# 一、109 年度臺北水源特定區 4 號保育工程

## 水庫集水區保育治理工程生態檢核表 主表(1/2)

## 水庫集水區保育治理工程生態檢核表 核定階段附表P-01(1/2)

圖 3 友善措施圖

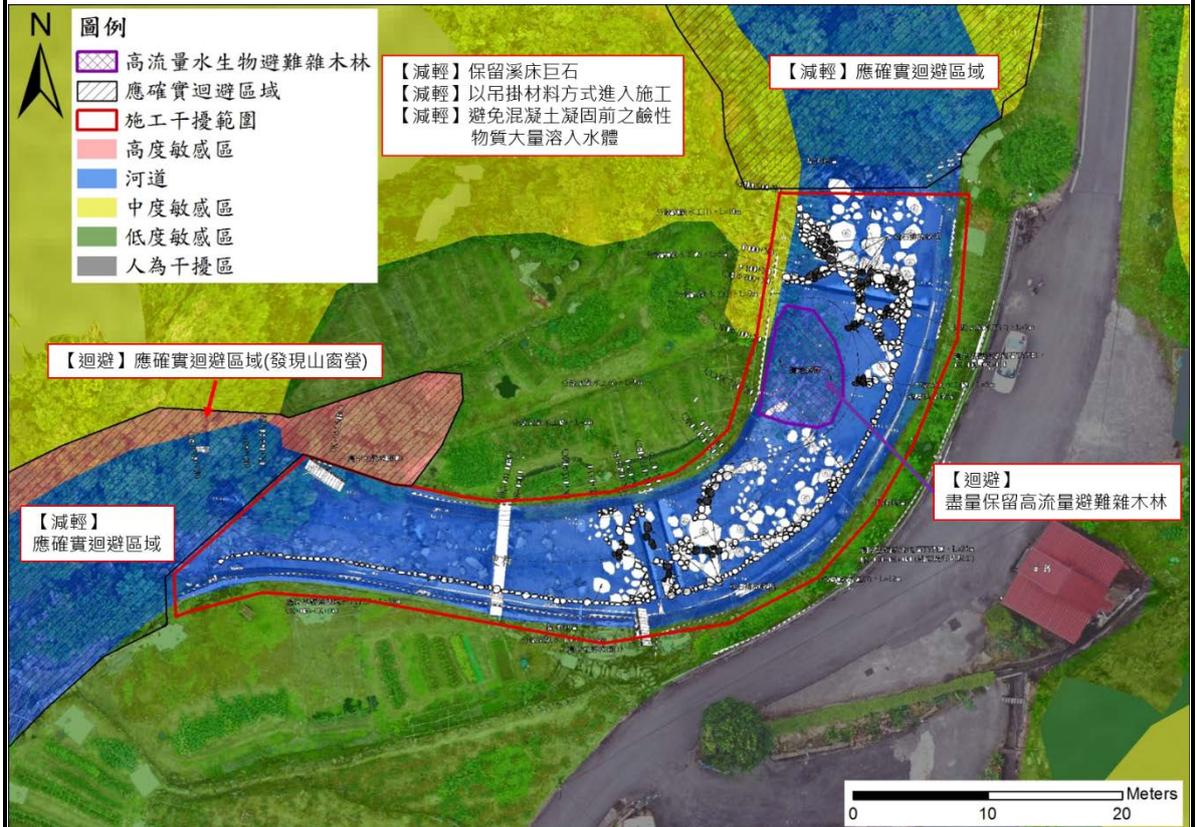
填表人員 (單位/職稱)	郭家暢(國立臺灣大學/生態 檢核團隊)	填表日期	民國 110 年 3 月 15 日
解決對策項目	說明如下	實施位置	坪林區
<p>解決對策之詳細內容或方法(需納入施工計畫書中)</p> <p>【減輕】盡量保留溪床塊石，施工所用之塊石盡量以混凝土破碎後殘材代替。</p> <p>【迴避】工區干擾範圍緊鄰之上下游水路皆為天然溪床，屬敏感棲地，應確實迴避(圖 3)。</p> <p>【迴避】應迴避工區旁濱溪喬木(如高流量水生物避難雜木林，圖 3)。</p> <p>【減輕】限以吊掛機具材料方式進入溪床施工。</p> <p>【減輕】以工序方式調整代替半半施工，避免混凝土凝固前之鹼性物質大量溶入水體。</p> <p>圖說：</p> <p>➤ 工程項目</p> <ol style="list-style-type: none"> <li>1.既有護岸基礎鋪設塊石</li> <li>2.既有固床工拆除或部分拆除</li> <li>3.分散型落差工</li> </ol>			
<p><b>圖例</b></p> <ul style="list-style-type: none"> <li>高流量水生物避難雜木林</li> <li>應確實迴避區域</li> <li>施工干擾範圍</li> <li>高度敏感區</li> <li>河道</li> <li>中度敏感區</li> <li>低度敏感區</li> <li>人為干擾區</li> </ul> <p><b>兩爬類</b></p> <ul style="list-style-type: none"> <li>斯文豪氏赤蛙</li> <li>翡翠樹蛙</li> <li>艾氏樹蛙</li> <li>面天樹蛙</li> <li>澤蛙</li> <li>白腹游蛇</li> <li>青蛇</li> </ul> <p><b>水棲昆蟲</b></p> <ul style="list-style-type: none"> <li>扁蜉蟬</li> <li>細蜉游</li> <li>四節蜉游</li> <li>石蠅</li> <li>紋石蛾</li> <li>幽蟪</li> <li>扁泥蟲</li> </ul> <p><b>蝦蟹類</b></p> <ul style="list-style-type: none"> <li>粗糙沼蝦</li> <li>雙色澤蟹</li> <li>宮崎氏澤蟹</li> <li>日月潭澤蟹</li> </ul> <p><b>魚類 (數量%)</b></p> <ul style="list-style-type: none"> <li>臺灣白甲魚 (20%)</li> <li>臺灣石魚賓 (9%)</li> <li>臺灣鬚鰻 (41%)</li> <li>明潭吻蝦虎 (8%)</li> <li>纓口臺鰍 (20%)</li> <li>短臀瘋鱒 (1%)</li> </ul> <p><b>哺乳類</b></p> <ul style="list-style-type: none"> <li>山羌</li> <li>赤腹松鼠</li> <li>東亞家蝠</li> </ul> <p><b>螺貝類</b></p> <ul style="list-style-type: none"> <li>川蝸</li> <li>瘤蝸</li> </ul> <p><b>昆蟲類</b></p> <ul style="list-style-type: none"> <li>山窗螢</li> </ul> <p><b>鳥類</b></p> <ul style="list-style-type: none"> <li>黃嘴角鴉</li> </ul> <p><b>昆蟲類</b></p> <ul style="list-style-type: none"> <li>短腹幽蟪</li> <li>中華珈蟪</li> <li>白痣珈蟪</li> <li>棋紋鼓蟪</li> <li>鼎脈蜻蜓</li> </ul> <p>0 10 20 Meters</p>
